## 改善箇所説明図

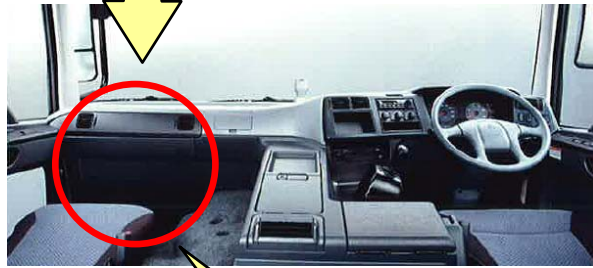
基準不適合発生箇所

共通駆動系制御コンピュータ

対象車両設計時に開発した故障診断ツール用のプログラムが不適切なため、当該ツールを使用した際に、車両の共通駆動系制御コンピュータのデータが初期化され、オートクルーズやエンジン補助ブレーキの不作動、坂道発進補助装置が解除されない等の不具合が発生する場合があります。また、低速ギヤ段でのトルクカット機能が不作動となることから、そのままの状態で使用を続けると、最悪の場合、トランスミッションやデファレンシャルギヤが破損し、走行不能となるおそれがある。

全車両、対策プログラムに交換した故障診断ツールを用いて共通駆動系制御コンピュータを点検し、データが初期化されていた場合は正規のデータに書き換える。

識別：作業完了車には、所定の位置に「HD133」の文字が記載された白黄色のシールを貼付ける。
